dot. postępowania o udzielenie zamówienia publicznego pn. „**Modernizacja stadionu miejskiego w Wyszowie przy ul. Tadeusza Kościuszki 54 – etap I**” prowadzonego w trybie przetargu nieograniczonego.

PYTANIA I ODPOWIEDZI DO TREŚCI SIWZ (1)

**PRZEKRÓJ PIONOWY
FUNDAMENTU MASZTU**

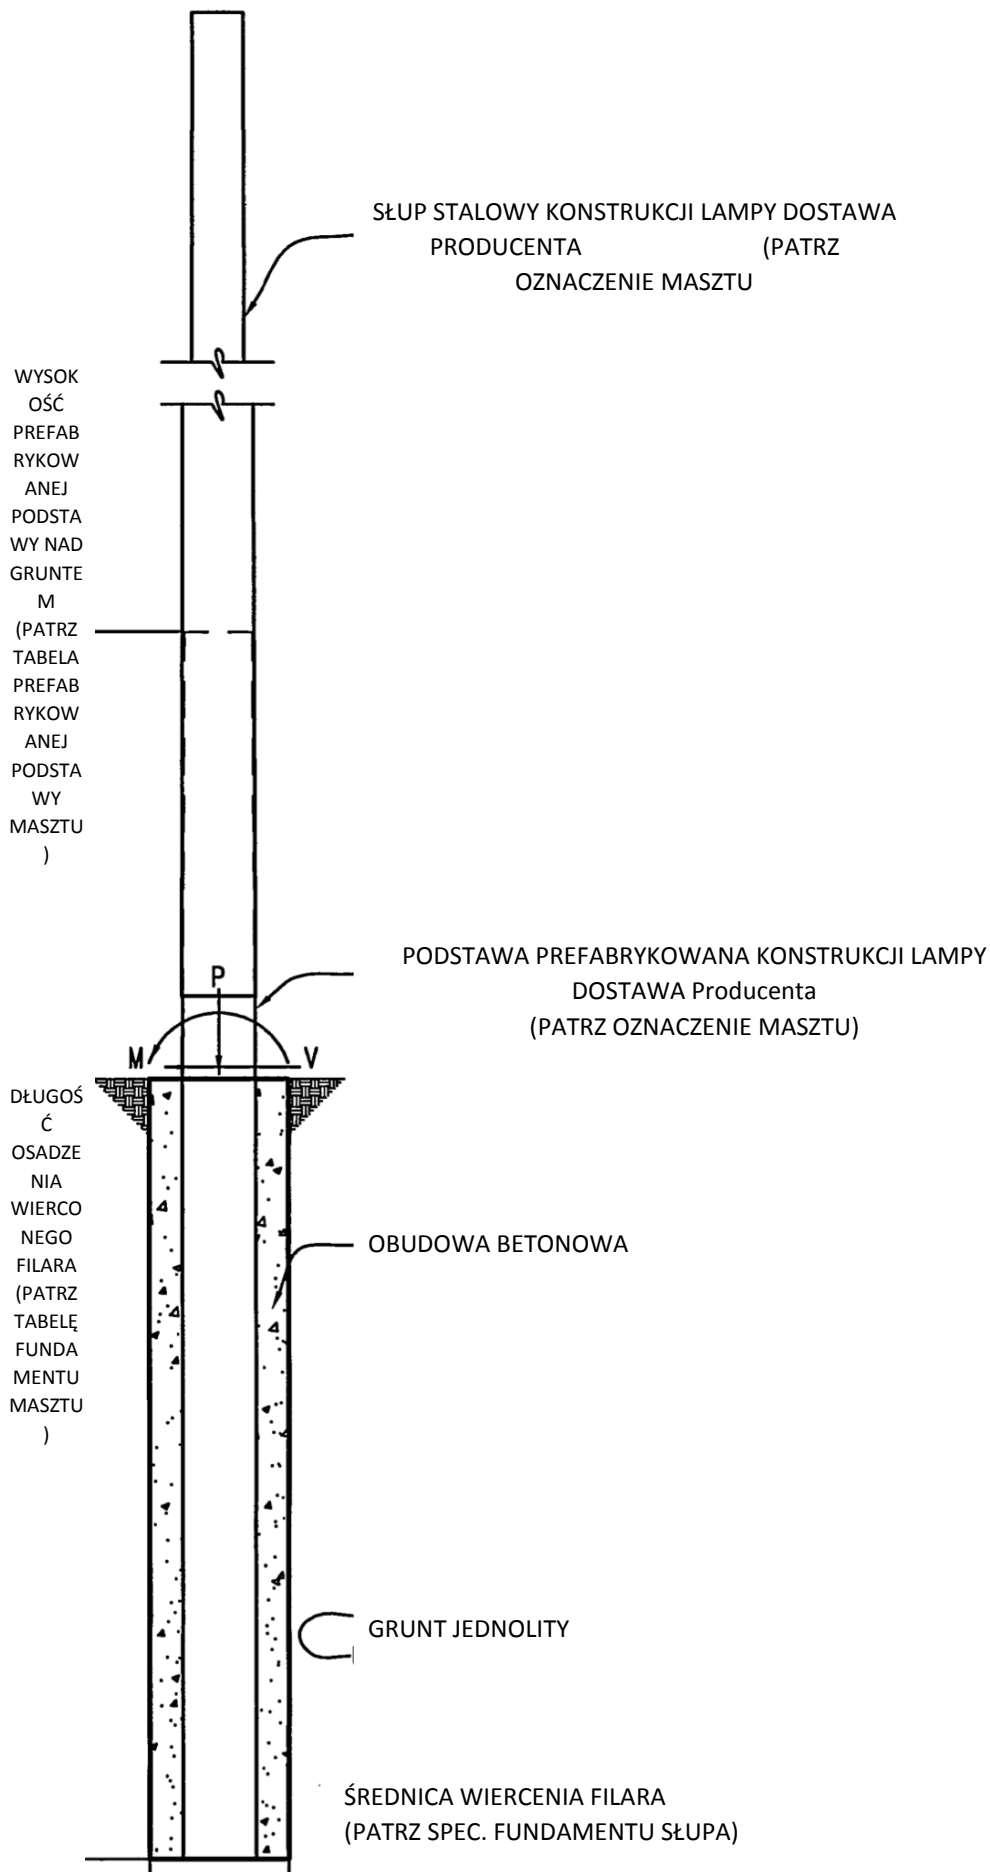
Brak w projekcie rysunków fundamentów dla słupów 18m. Zamieszczone rysunki są tylko przykładowe, brak obliczeń, zaprojektowanej głębokości, projektu geotechnicznego. Prosimy o odpowiedź, czy głębokość podana w przedmiarze jest prawidłowa.

PARAMETRY PROJEKTOWE WIATRU:

WIATR: 22,0m/s (TEREN KATEGORIA II) ZGODNIE Z NORMĄ EN 40-3-1:2000. ZAKŁADA SIĘ PARAMETRY PROJEKTOWE WIATRU. RZECZYWISTA SZYBKOŚĆ WIATRU I EKSPOZYCJA MUSZĄ BYĆ ZWERYFIKOWANE PRZEZ WŁAŚCIWY ORGAN ADMINISTRACYJNY DLA DANEGO MIEJSCA BUDOWY.

PARAMETRY PROJEKTOWE GRUNTU:

DOPUSZCZALNE NACISKI NA GRUNT: 72kPa. TARCIE POWIERZCHNIOWE 12kPa.

DOPUSZCZALNE BOCZNE NACISKI NA GRUNT: 31kPa/M ZGODNIE Z MIĘDZYNARODOWYMI PRZEPISAMI BUDOWLANymi, WYDANIE 2009, ROZDZIAŁ 18, PATRZ TABELA 1806.2 KLASA MATERIAŁU GRUNTU 5 I SEKCJA 1806.3.4.

ZAKŁADA SIĘ PARAMETRY PROJEKTOWE GRUNTU. RZECZYWISTE DOPUSZCZALNE PARAMETRY GRUNTU MUSZĄ BYĆ ZWERYFIKOWANE NA MIEJSCU BUDOWY.

PRZED ZAMONTOWANIEM FUNDAMENTU I WYLANIEM CEMENTU WYKOPY MUSZĄ BYĆ BEZ LUŻNEGO GRUNTU I ODPADÓW. W CELU STABILIZACJI WYKOPÓW NA CZAS MONTAŻU MOŻNA ZASTOSOWAĆ TYMCZASOWE SZALUNKI LUB PŁYN WIERTNICZY. SZALUNKI NALEŻY USUNĄĆ W CZASIE WYLEWANIA OBUDOWY BETONOWEJ. DO WYLEWANIA OBUDOWY BETONOWEJ W PRZYPADKU OBECNOŚCI WODY LUB PŁYNU WIERTNICZEGO W WYKOPIE LUB GDY SWOBODNY ZRZUT PRZEKRACZA 1,8M NALEŻY ZASTOSOWAĆ URZĄDZENIE DO WYLEWANIA POD WODĄ.

BETON MUSI BYĆ NAPOWIETRZONY I MUSI POSIADAĆ WYTRZYMAŁOŚĆ NA ŚCISKANIE MINIMUM 21MPa PO 28 DNIACH. 21MPa WYMAGANE DLA WCZESNEGO MONTAŻU MASZTU. AKTUALNA MINIMALNA WYTRZYMAŁOŚĆ BETONU WYNOSI 7MPa. WSZYSTKIE FILARY I OBUDOWA BETONOWA MUSZĄ OPIERAĆ SIĘ O MOCNY JEDNOLITY GRUNT.

Parametry techniczne oprawy oświetlenia alejek/ścieżek w technologii LED

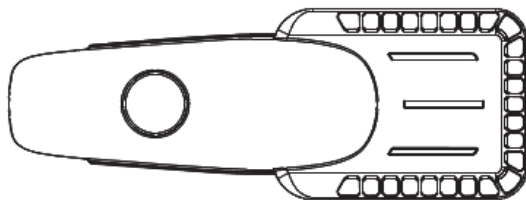
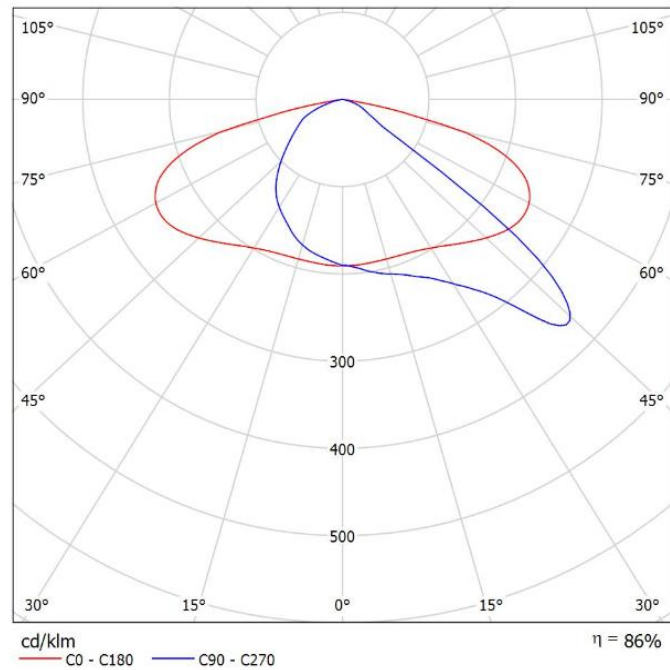
W projekcie brak rysunków, opisu, parametrów dla słupów i opraw oświetlenia alejek/ścieżek.

Odpowiedź: Słupy aluminiowe o wysokości 4m dla opraw (LED 41W), na których zostaną zainstalowane oprawy. Oprawy należy mocować na wysięgnikach słupowych \varnothing 60mm, a wysięgnik na słupach z zakończeniem \varnothing 60 za pomocą śrub.

- Materiał korpusu – Odlew aluminium malowany proszkowo
- Materiał klosza – Szkło hartowane płaskie
- Stopień odporności klosza na uderzenia mechaniczne – IK08
- Szczelność komory optycznej – IP66
- Szczelność komory elektrycznej – IP66
- Montaż na wysięgniku o średnicy \varnothing 42-60mm

- Wygląd, styl i wielkość oprawy podobny do rysunków zamieszczonych poniżej.
- Sprawność układu optycznego nie mniejsza niż podana poniżej.
- Różnica danych fotometrycznych proponowanej oprawy równoważnej nie powinna być większa niż ± 5% w stosunku do podanych:

Parametry techniczne naświetlacza typu LED - NIEBIESKI

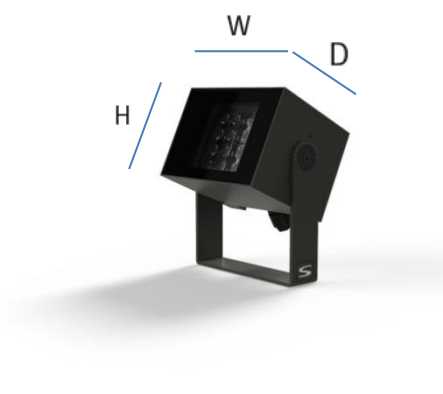
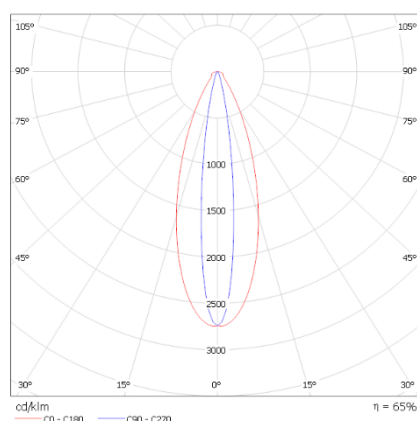
Prosimy o podanie parametrów, wymagań dla opraw oświetlenia womitoriów.

- Budowa oprawy – Jednokomorowa
- Materiał korpusu – Odlew aluminium malowany proszkowo
- Materiał klosza – Szkło hartowane

- Stopień odporności klosza na uderzenia mechaniczne – IK08
- Szczelność oprawy – IP66
- Uchwyt montażowy z podziałką, umożliwiający regulację kąta nachylenia oprawy
- Znamionowe napięcie pracy – 230V/50Hz
- Moc maksymalna uwzględniająca wszystkie straty – 33W
- Źródło światła – 16 źródeł LED
- Minimalny strumień świetlny źródeł – 768lm
- Zakres temperatury barwowej źródeł światła – niebieska
- Klasa ochronności elektrycznej: II
- Oprawa posiada deklarację zgodności WE
- Dane fotometryczne oprawy zamieszczone w programie komputerowym pozwalającym wykonać obliczenia parametrów oświetleniowych
- Wygląd, styl i wielkość oprawy podobny do rysunków zamieszczonych poniżej
